## **Examen de la maîtrise des risques en exploitation au niveau esquisse du projet Cigéo**

**RAPPORT IRSN N° 2014-00010**

Réunion des groupes permanents d'experts pour les déchets  
et pour les laboratoires et les usines du 10 décembre 2014

Figure 20 : Schéma-type de la ventilation d'un alvéole MAVL en fonctionnement normal (Andra, [12])

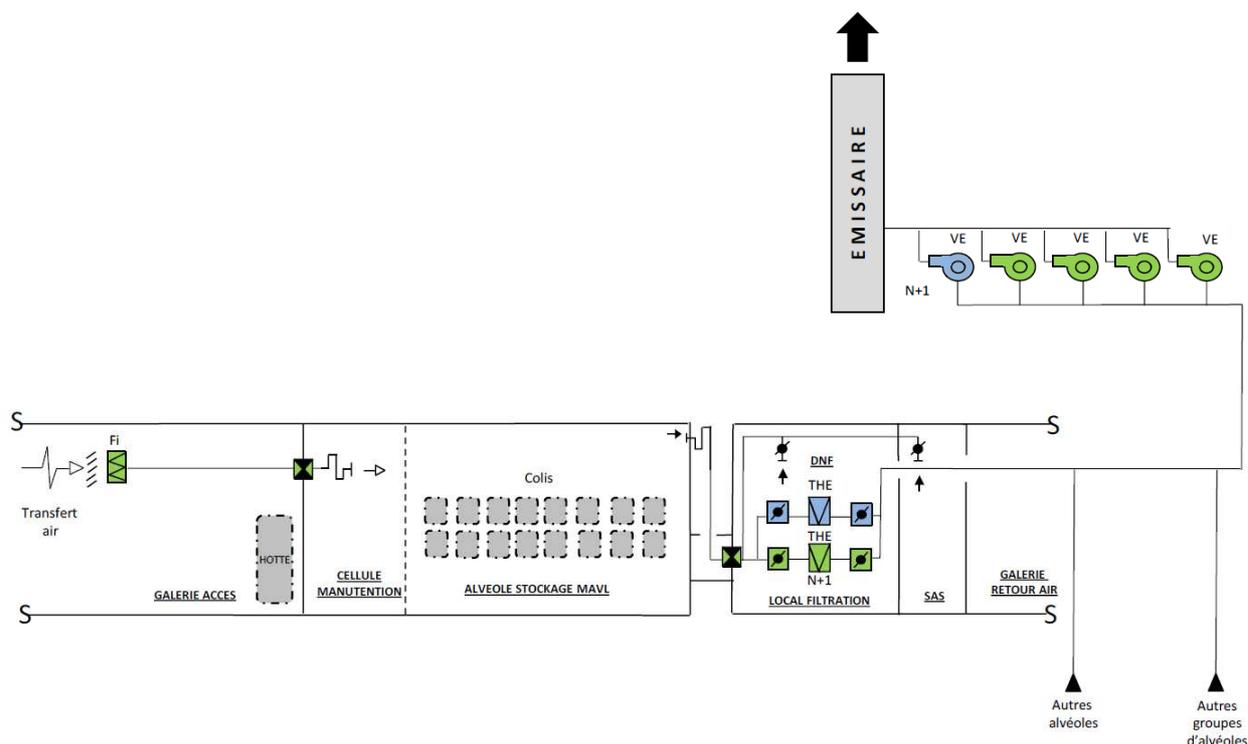
L'IRSN souligne que compte tenu du caractère souterrain de l'installation et de l'environnement cimentaire des alvéoles MAVL (génie civil et colis de stockage) pouvant générer des poussières, le colmatage des filtres THE situés au niveau de chaque alvéole pourrait être plus rapide que sur une installation nucléaire de base classique et nécessiter des changements relativement fréquents. A cet égard, l'IRSN rappelle qu'une bonne pratique dans les
